DODATEK Č. 1 KE SMLouvĚ O DíLO 1911231888A

- 2.1 Smluvní strany spolu dne **29. listopadu 2019** uzavřely smlouvu o dílo, č. smlouvy u zhotovitele: **1911231888A**, na akci: **Rekonstrukce ulic ZR7 Žďár nad Sázavou, I., III. A IV. etapa** (dále také „smlouva o dílo“).

ZMĚNOVÝ LIST č.:	1.	SCHVÁLENO: dne:
-------------------------	-----------	----------------------------------

Příl. č. 2 - Popis a zdůvodnění změny

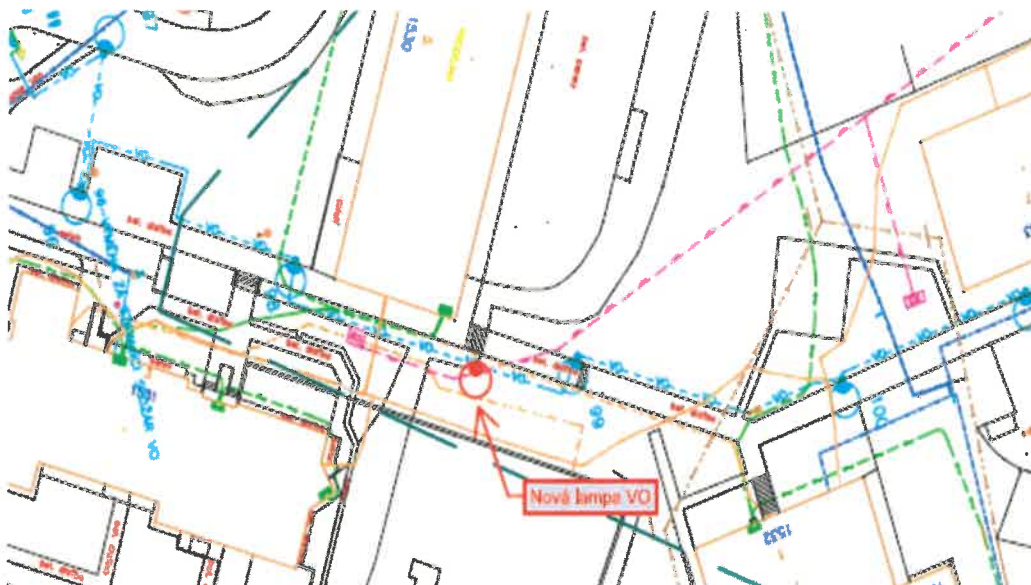
zápis KD 21.1) Souhlas se změnou umístění sloupů VO osvětlení č.131 a 133 na ulici Makovského, č.122 na ulici Špálava a č.154 na ulici Pelikánova zapsal správce sítě VO Ing. Miloslav Dvořák (Odbor komunálních služeb MěÚ Žďár nad Sázavou) do stavebního deníku. Kopie zápisu v SD ze dne 1.10.2020 je přílohou č.1 tohoto emailu.

Dne 1.10.20 bylo odsouhlaseno správcem sítě a zástupcem města ZR změna umístění sloupů č. 131 a 133 v ul. Makovského a 122 v ul. Špálava, č.154 v ul. Pelikánova. Dále bylo odsouhlaseno umístění a změna typu chodníku a vyznačení a dovozu rozšíření ul. o parkovací místa č. 107, 108, 109, 110 v ul. Štursova. Dále bylo odsouhlaseno rozšíření VO spojovacího chodníku a schodiště z ul. Štursova k ul. Špálava v počtu 4 k svídkel Helox Tova. Dále bylo odsouhlaseno rozšíření VO spojovacího chodníku na pod. bytovém domě v ul. Špálava mezi sloupy č. 126 a č. 113. Zhotovitel Ing. Dvořák

zápis KD 24.2) U schodiště na spojovacím chodníku mezi ulicemi Štursova a Jamborova bude doplněna lampa veřejného osvětlení. Schodiště je nedostatečně osvětlené a hrozí nebezpečí úrazu. Situace je přílohou č.1 tohoto zápisu.

1.6 - Doplnění liniového odvodnění u vjezdů do garáží pod úrovní komunikace

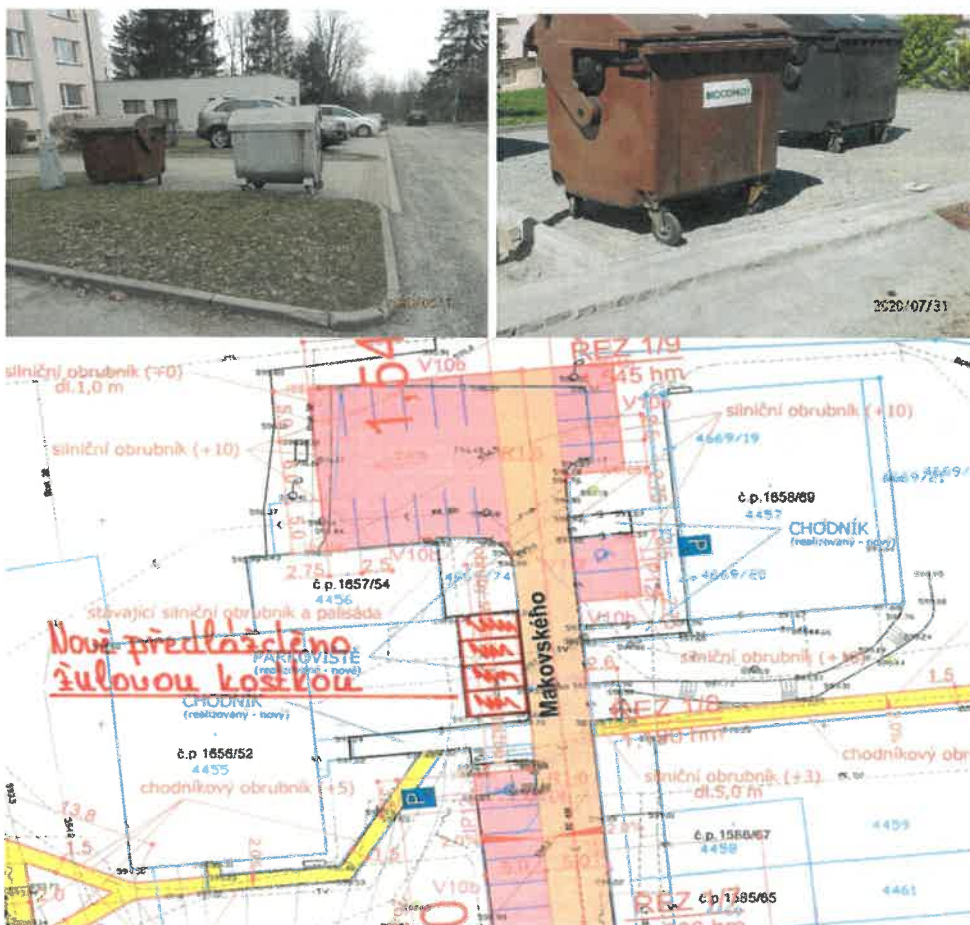
zdůvodnění: Z důvodu nevhodného umístění garážových stání stávajících nemovitostí pod úrovní terénu docházelo k častému vyplavování nemovitostí. Instalací liniového odvodnění na kterém se majitelé přilehlých nemovitostí participují, bude předcházeno problémů, jako jsou podmáčené zdi, opakované vyplavování níže položených garáží a znehodnocování celkového stavu nemovitosti. Změna byla projednána a odsouhlasena investorem.

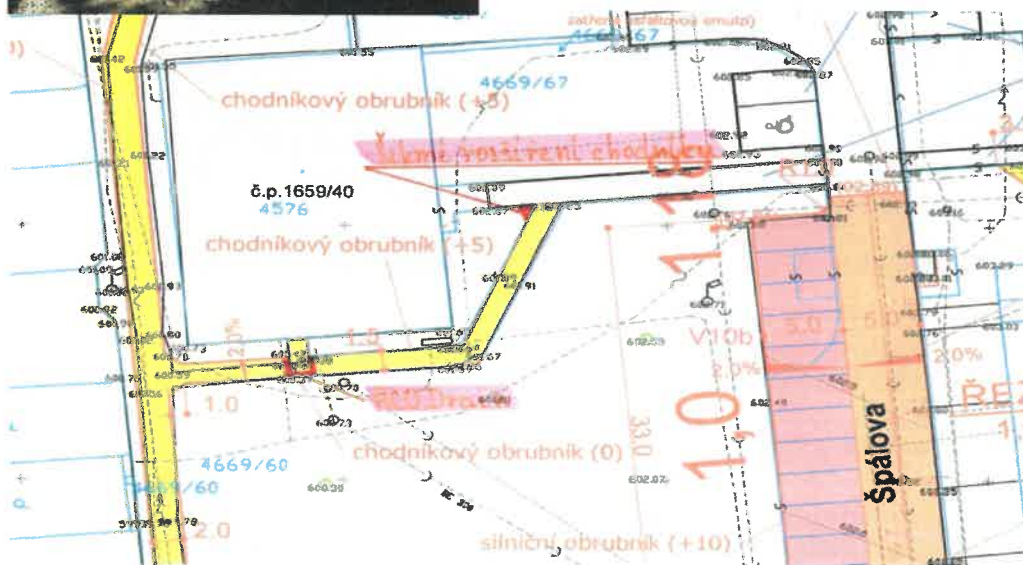
zdůvodnění: PD nepočítala s výměnou stávajících betonových silničních obrub. Stávající obruby byly poškozené, výměnou došlo k vylepšení stávajícího stavu. Změna byla iniciována rezidenty a odsouhlasena investorem. Touto změnou došlo ke zkvalitnění veřejného prostoru v dané lokalitě a ke sjednocení použitých materiálů.

15.5) Na ulici Špálova před bytovým domem č.p. 1661 budou vyměněny stávající silniční obruby za nové.

4.3 - Doplnění odvodnění v ulici Štursova

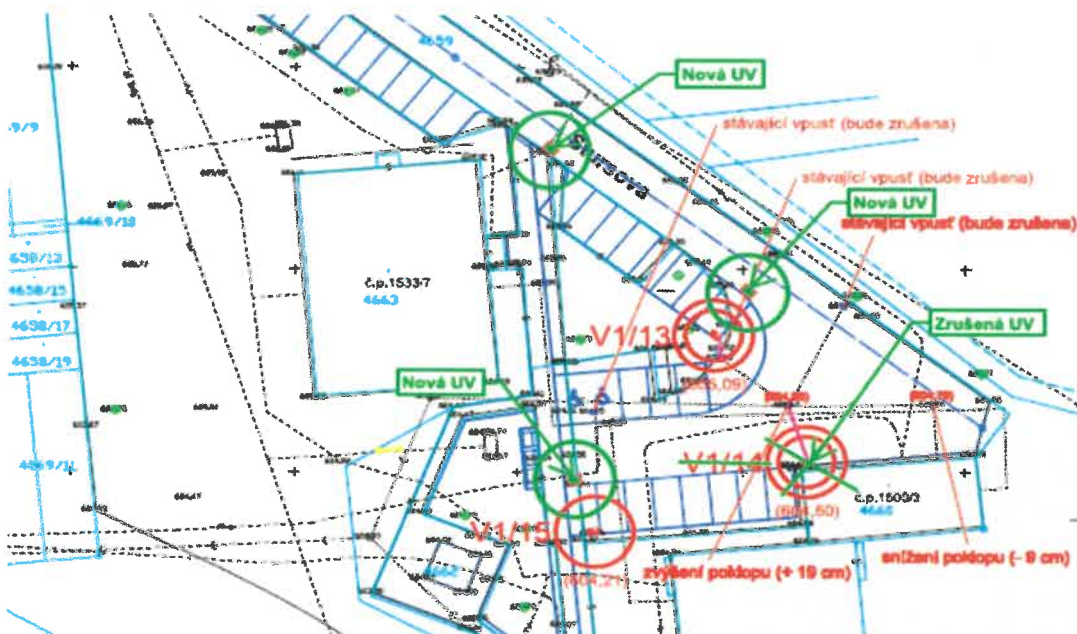
zdůvodnění: Z důvodu rozšíření zpevněných ploch pro parkové stání, neodpovídající profilu vozovky oproti PD bylo nutné zpevněné plochy doplnit o odvodnění. Stávající uliční vpusti byly doplněny o 3ks a tím došlo k vyřešení odtokových poměrů zpevněných ploch v dané

zápis KD 16.7) Z důvodu lepšího odvodnění komunikace ulice Štursova, budou původně navržené 3ks uličních vpustí posíleny o jednu UV – celkem 4ks.

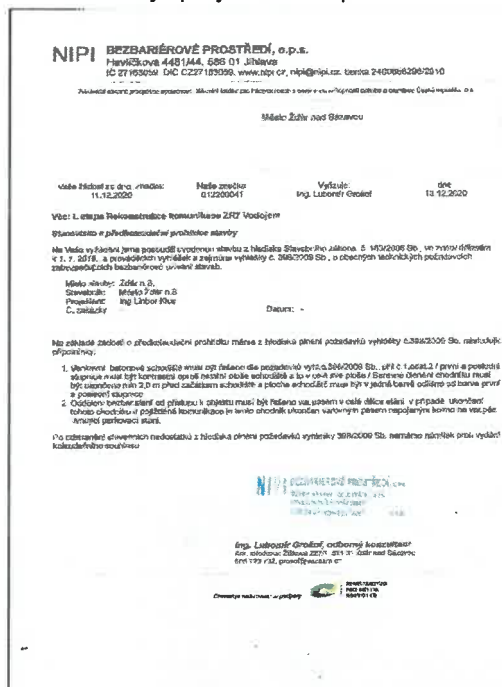
zápis KD 16.4) Odbor územního rozvoje zažádal na ŽP o kácení 1ks jeřabiny a 1ks borovice na ulici Štursova za účelem vybudování nových parkovacích míst. Souhlasné stanovisko bude po jeho vydání předáno zhotoviteli. Kácení je možné realizovat až po datu 1.10.2020.

zápis KD 18.2) Odbor strategického rozvoje a investic zažádal na ŽP o kácení 1ks jeřábu ptačího a 1ks borovice na ulici Štursova za účelem vybudování nových parkovacích míst. Povolení na kácení 1ks jeřábu ptačího je přílohou č.1 tohoto zápisu. Borovice povolení nepodléhá. Kácení je možné realizovat v období od 1.10.2020 do 31.3.2020. Podmínkou povolení je náhradní výsadba 2ks lip srdčitých na pozemku p.č. 4669/1 v k.ú. Město Žďár. Termín realizace náhradní výsadby je stanoven nejpozději do 31.5.2021.
